银城广场负一层报建图调整对比图

本图仅供公示

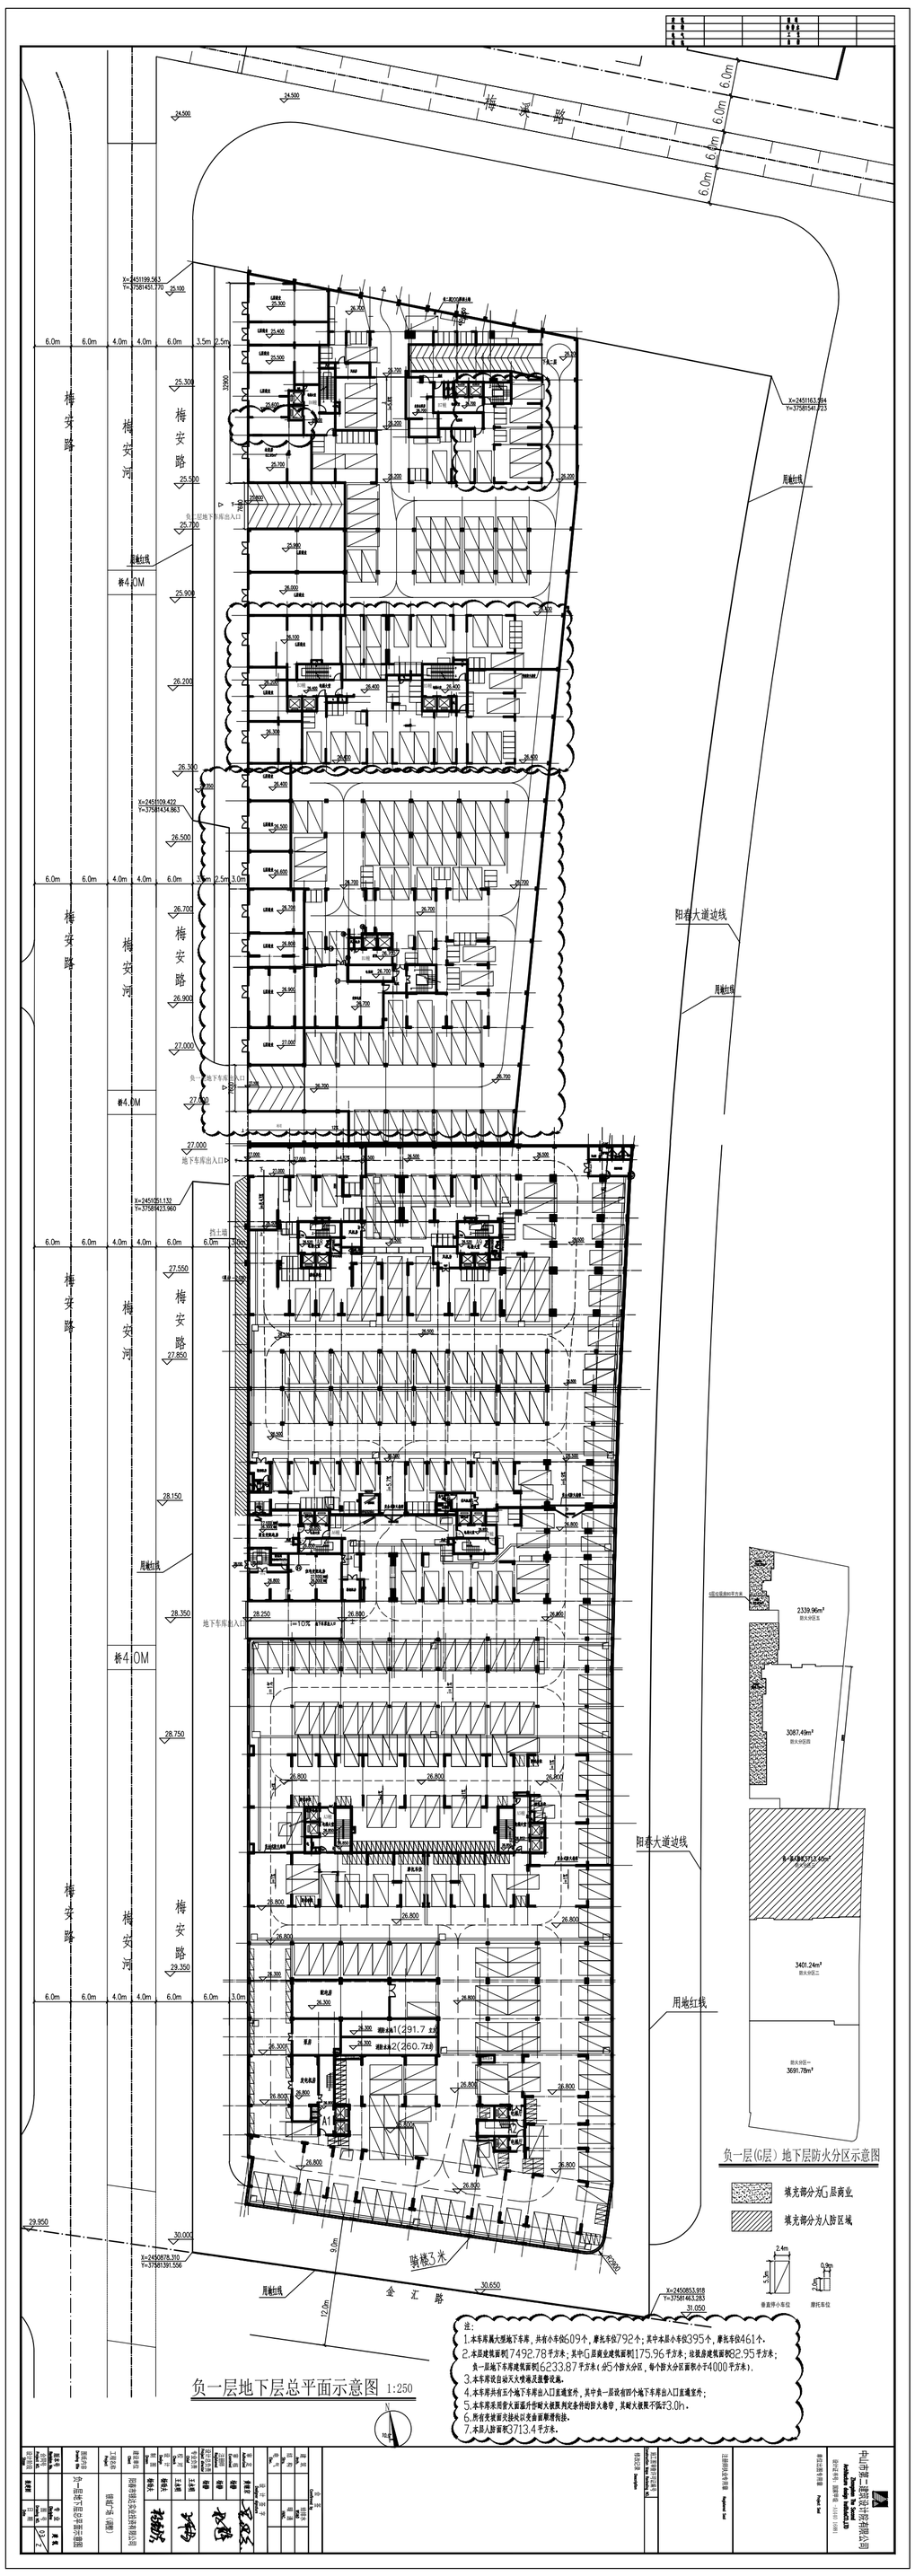
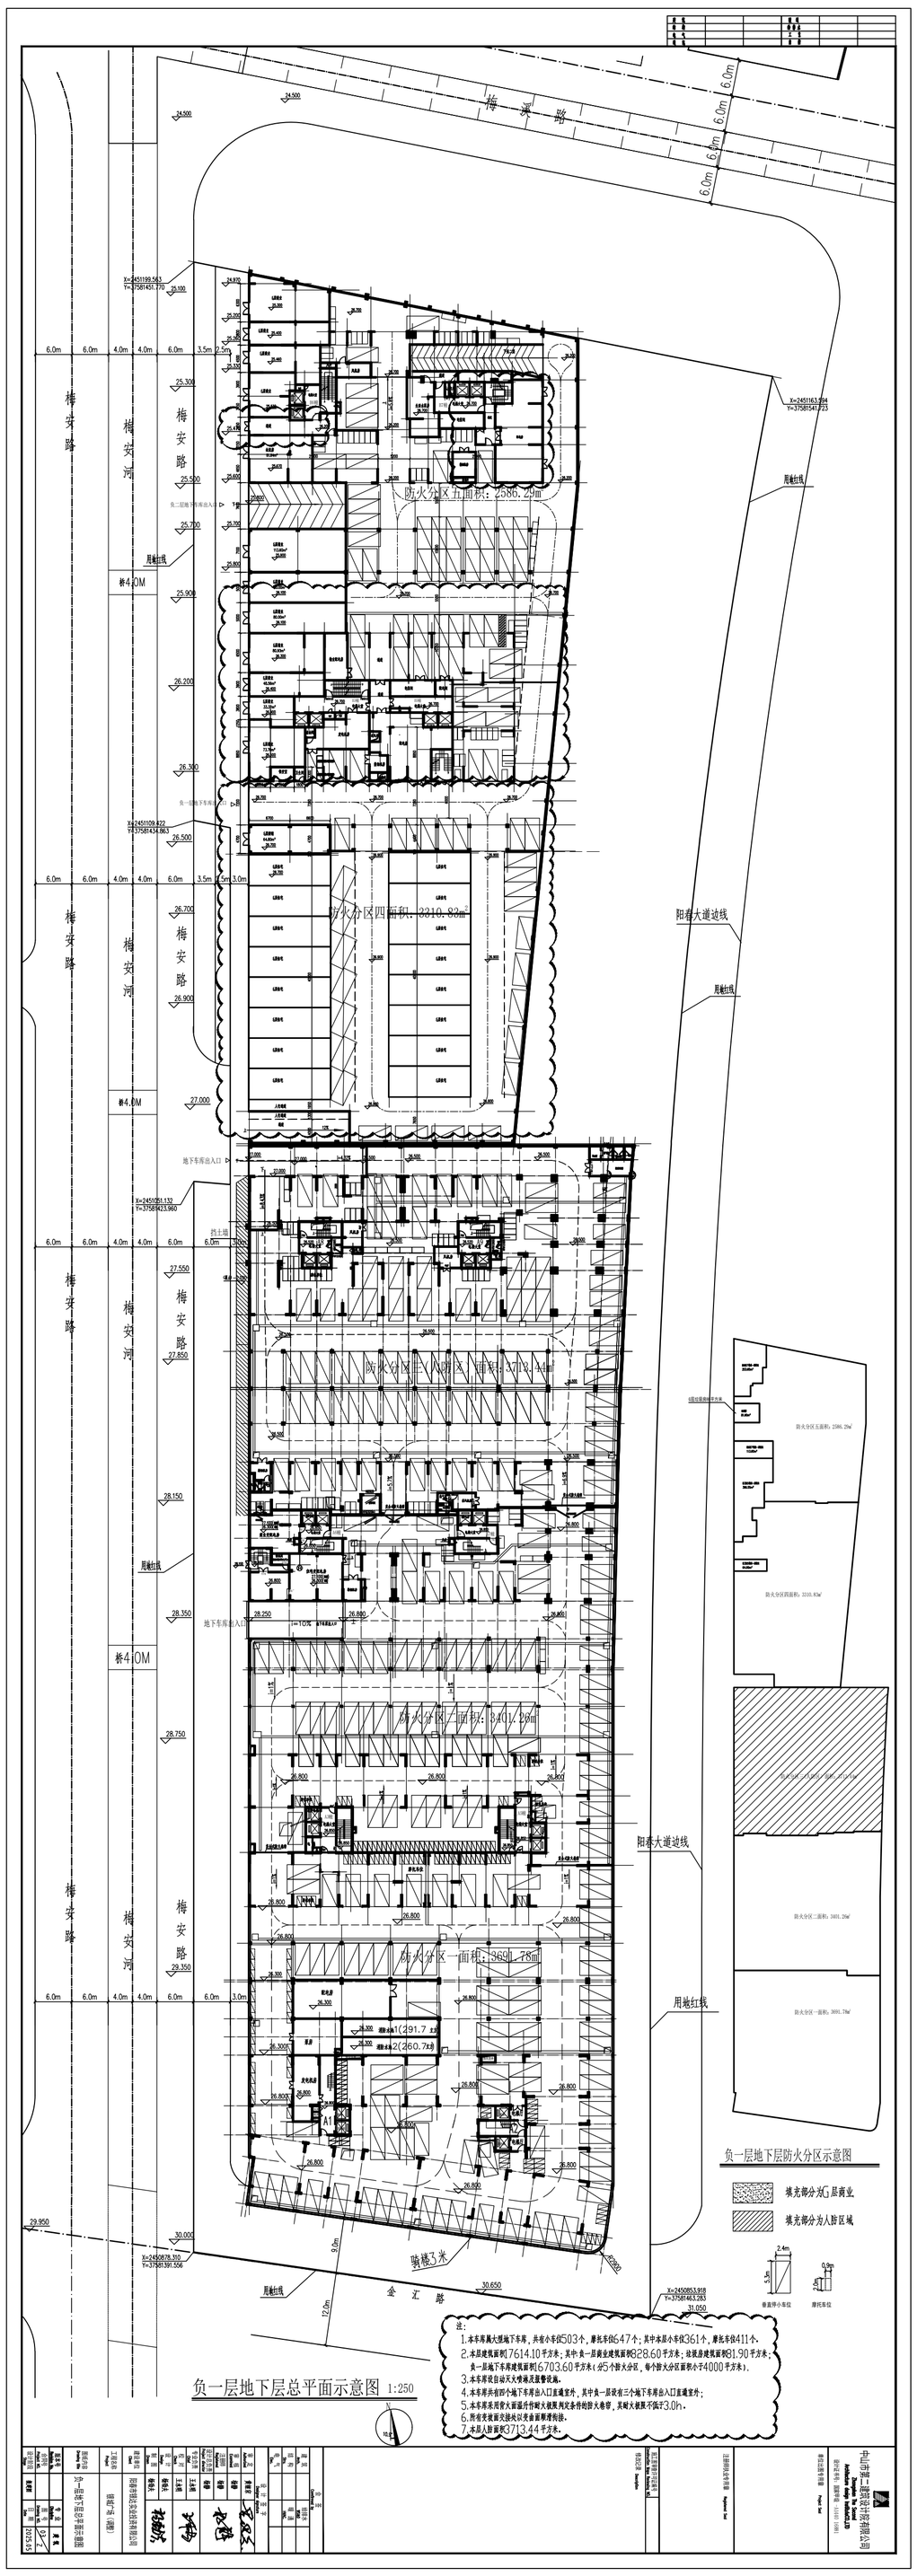
银城广场负一层建筑面积由17492.78平方米调整为17614.10平方米；商业面积由1175.96平方米调整为828.6平方米，减少347.36平方米；本层小车位395个调整为361个，减少34个；摩托车位461个调整为411个，减少50个；B1幢由两幢地下2层地上26层的高层建筑调整为两幢（16套）地下一层地上5层的多层建筑；B3、B5幢负一层楼地面绝对高程由26.4米调整为26.7米；B6幢垃圾房北侧面设置通道。
